RÉVISION GÉNÉRALE DU PLAN LOCAL D'URBANISME D'ORNON

Annexe 7 du rapport de présentation : Informations
sur l'ouvrage de protection de la Reclote

RÉPUBLIQUE FRANÇAISE Liberté Égalité Fraternité  	Agence RTM Alpes du Nord Service Départemental RTM de l'Isère Rapport financé dans le cadre de la mission d'intérêt général RTM pour le Ministère de la Transition Ecologique.
Commune de Chanteperier	
Date de diffusion : 12/07/2022	Version de document : 1

Figure 5 Zones de dépôts et d'incision du lit de la Reclotte

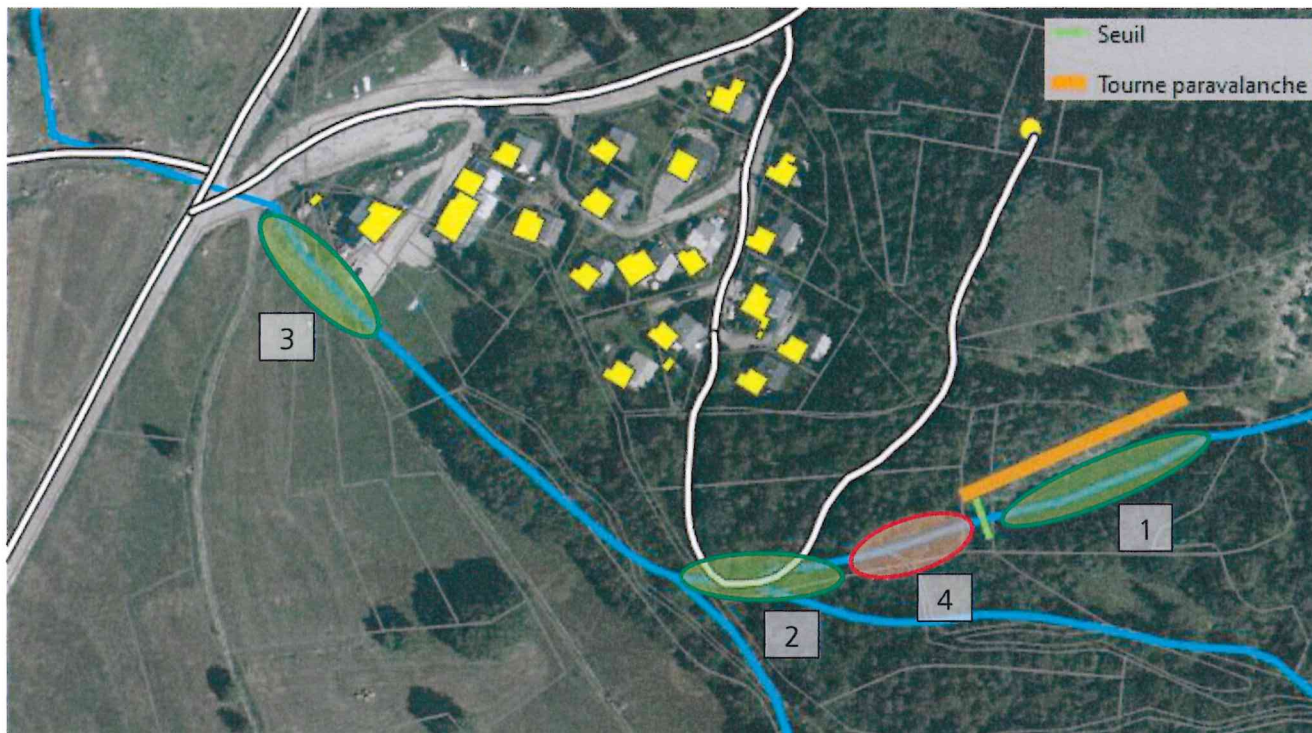
- **Zones de dépôts dans le lit (en vert sur la carte ci-dessus):**
 1. Une zone de dépôt massive en amont du seuil (environ 300m³)
 2. Une zone de dépôt dans le lit au niveau du virage de la piste menant au réservoir d'eau. Ce dépôt a occasionné un petit débordement liquide qui a suivi la piste en direction du lotissement. Il a toutefois été repris par un renvoi d'eau.
 3. Une zone de dépôt en amont de la caisse du téléski. Ce dépôt a été provoqué par l'obturation du busage situé sous le bâtiment de la caisse. Il est probable qu'en l'absence d'obturation, les matériaux auraient pu transiter sans problème dans le secteur (matériaux plus fins et lit chenalisé).

- **Zone d'incision du lit (en rouge sur la carte ci-dessus)**

4. A l'aval immédiat du seuil, le lit est incisé sur une trentaine de mètres et menace la stabilité de l'ouvrage. L'incision est accentuée à l'aval de la confluence avec la combe médiane qui a sans doute redonné de la capacité érosive à la Reclotte en apportant de l'eau claire (combe sans activité torrentielle récente).

1. Curage de la zone 2 afin de redonner de la capacité au lit. Les matériaux extraits seront réutilisés pour rehausser la piste du réservoir au droit de la zone curée.

2. Reconstruction de l'ouvrage de la caisse du téléski et curage de lit dans la zone 3. La présence de flottants de grande taille suggère d'éviter les busages circulaires. Préférer un ouvrage de type dalot, ou mieux, une remise à surface libre de la Reclotte (avec mise en place d'une terrasse/passarelle en bois pour maintenir l'accès à la caisse). Les contraintes d'emprises sont importantes (parcelles privées + transformateur EDF à proximité). Dans le cas d'ouvrages fermés, une grille piégeant les flottants devra être mise en place quelques mètres à l'amont de l'entrée.

3. Mise en place d'enrochements secs à l'aval du radier du seuil et réfection berge rive droite du radier qui se fait contourner (recharge en matériaux + blocs).

4. Curage en amont du seuil. Cette opération est à éviter dans un premier temps afin de ne pas aggraver l'incision à l'aval du seuil. Elle s'avèrera peut-être nécessaire ultérieurement s'il n'est pas possible de gérer l'afflux de matériaux plus à l'aval.

Ouvrage, lieudit : Plage de dépôt, digue rive droite Combe de la Reclotte

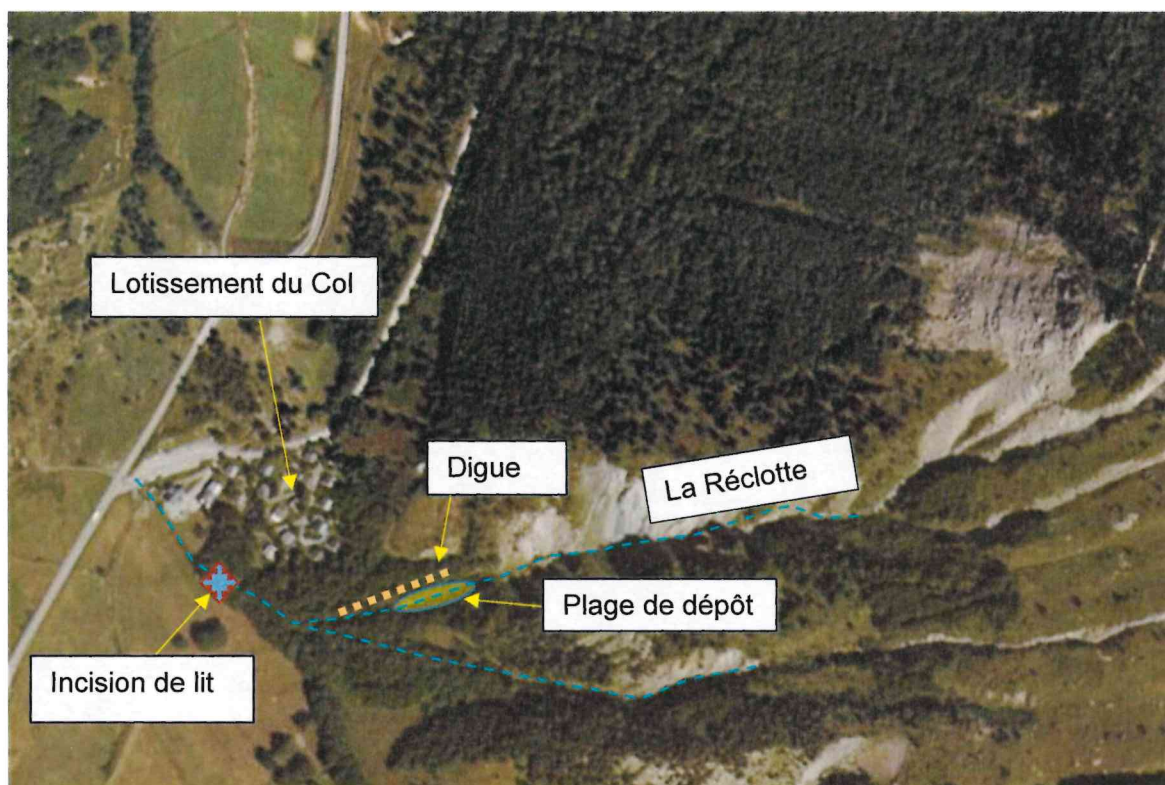
Désordres observés voir carte ci-dessus

- ☞ Amont plage de dépôt : lit peu encombré ; RAS
- ☞ Plage de dépôt : dépôt de sédiments torrentiels estimés à 1.2m d'épaisseur en moyenne.
- ☞ Au niveau du seuil, la revanche par rapport au sommet de digue RD est seulement de 1,5m à 2m. Ceci constitue incontestablement une faiblesse dans le dispositif, vis-à-vis du risque torrentiel et surtout avalanche.
- ☞ Seuil : en bon état malgré le développement de la végétation. Léger affouillement.

☞ A l'aval du seuil, chenal étroit, peu incisé excepté 50m en amont de la lisière inférieure du bois. Gabarit insuffisant niveau du restaurant avec risque de débordement rive droite. La gare de départ du téléski peut être fortement impactée par les écoulements torrentiels.

Déboisement de la plage de dépôt, berges rive droite et gauche, crête de digue RD sur un linéaire de 180m (environ 3500m²). Traitement des résidus d'exploitation broyage ou mise en tas hors torrent ou évacuation) : **cout estimatif 3500€ HT**

Curage plage de dépôt sur 1m d'épaisseur en moyenne, 600m² et recalibrage du lit à l'aval du seuil (80m). Rechargement de la digue RD avec les matériaux de curage. Régalinge et compactage sommaire engin chenillé ; **Cout estimatif 2000€ HT**

Réservation de quelques blocs pour conforter le seuil BA à l'aval et pavage de lit zone incisée aval. **Cout estimatif 500€ HT**
